# Inspection générale de l'Environnement et du Développement durable

Avis sur le projet de renouvellement d'autorisation et d'extension d'une carrière de roche massive calcaire à Murles (34)

N°MRAe : 2025APO122 N°saisine : 2024-12822

Avis émis le 2 octobre 2025

Figure 3: périmètre et extension sollicités

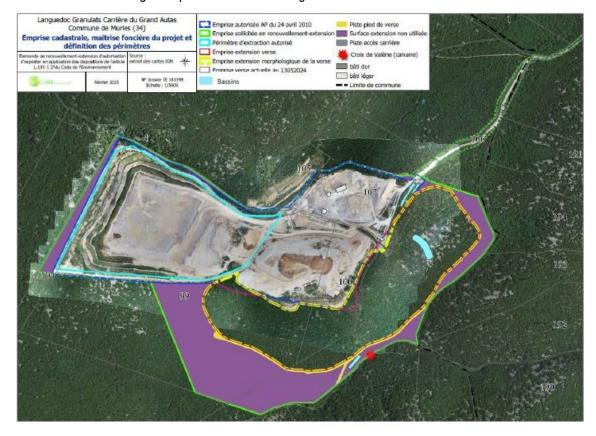
Le projet est double : poursuivre l'exploitation de la carrière pour trente années supplémentaires, d'une part et créer une activité de stockage de matériaux inertes, d'autre part. Alors que le stockage des stériles est à lui seul problématique pour la poursuite de l'exploitation, la société projette d'accueillir un important volume de déchets inertes venant de l'extérieur, dès la première année du renouvellement de l'autorisation. La MRAe souligne l'intérêt d'offrir un nouveau point de collecte des inertes en réponse aux orientations générales du PRPGD<sup>4</sup>. Toutefois, dans ce projet, l'accueil de ces matériaux participe de l'augmentation des volumes à stocker, de l'extension demandée et n'intervient pas comme c'est le plus souvent le cas, lors des dernières phases d'exploitation, lors de la remise en état de la carrière.

L'étude évalue, pages 359 à 381, des solutions alternatives au projet qui se basent sur l'examen des zones de chalandises des carrières de roche massive proches et des ISDI en activité. La MRAe estime que l'étude doit démontrer que la poursuite de l'exploitation de la carrière et l'accueil d'inertes sur ce site dès la phase I d'exploitation constituent une solution de moindre impact environnemental par rapport à d'autres alternatives qui sont trop rapidement écartées ou ne sont pas étudiées (en particulier l'absence de remblai partiel de la fosse en fin d'exploitation, cf. partie 4.5 de cet avis).

En développant l'activité de recyclage sur le site, l'étude montre que le projet s'inscrit dans l'effort de valorisation matière des déchets. En revanche, ni le mode d'exploitation retenu, ni la remise en état du site ne prévoient le réemploi des stériles produits. L'étude doit proposer des solutions alternatives, afin de réduire le volume de stériles à stocker (modalités d'exploitations, recherche de nouveaux débouchés ou de valorisations, ...).

La MRAe recommande de proposer des solutions de réduction des volumes de stériles produits, de démontrer que l'accueil d'inertes sur ce site, dès la phase I d'exploitation, constitue une solution de

moindre impact environnemental par rapport à d'autres alternatives à étudier et de justifier que la surface sollicitée pour l'extension est celle de moindre impact environnemental.

Figure 6: remise en état finale (source : étude d'impact)

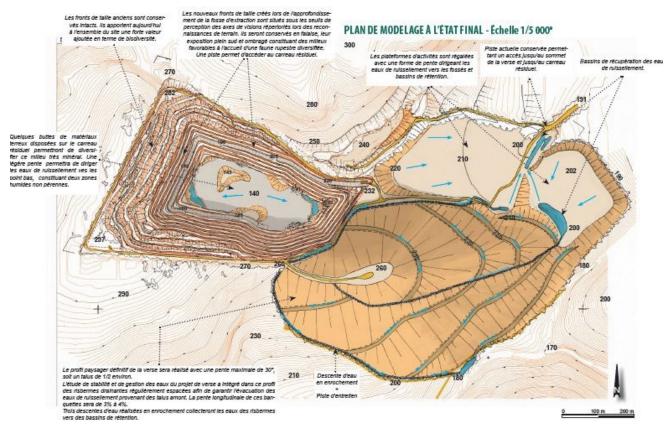
L'étude évoque un réaménagement de la carrière « coordonné » à son exploitation : remodelages de la verse et des fronts de la fosse.

La MRAe relève que l'étude ne propose pas d'option visant à combler partiellement la fosse, qui présente deux intérêts :

- réduire l'emprise nécessaire au projet, en coordonnant le remblai avec les dernières phases d'exploitation;
- plutôt que de conserver une fosse de 160 m de dénivelé, « enclavée, à la fonctionnalité limitée », suivre l'analyse paysagère qui suggère un remblaiement partiel permettant « de retrouver un sens paysager plus affirmé », « en liaison avec les lignes topographiques du relief alentour » « avec un éventail de vocations plus étendu ».

L'étude évoque la réutilisation des terres de découverte. Celle-ci sont peu disponibles sur le site (zone de lapiaz et zone d'extraction déjà entièrement décapée) : il convient d'évaluer les volumes de terre disponibles et ceux nécessaires (et leur provenance) pour recouvrir et végétaliser la verse remodelée comme souhaité.

La MRAe souligne que la reprise de végétation n'est pas garantie faute de description des dispositions qui seront prises.

La MRAe attire l'attention sur le fait que la concomitance des activités d'exploitation de granulats et d'accueil de déchets inertes sur la verse aura des conséquences sur les surfaces d'espaces naturels sans garantir une diminution des impacts paysagers et environnementaux.

La MRAe recommande d'étudier, parmi les scénarios de remise en état du site, le comblement de la fosse avec les matériaux de la verse, d'indiquer les volumes et la provenance des terres qui permettront une végétalisation et de décrire la mise en œuvre garantissant une reprise de la végétation.
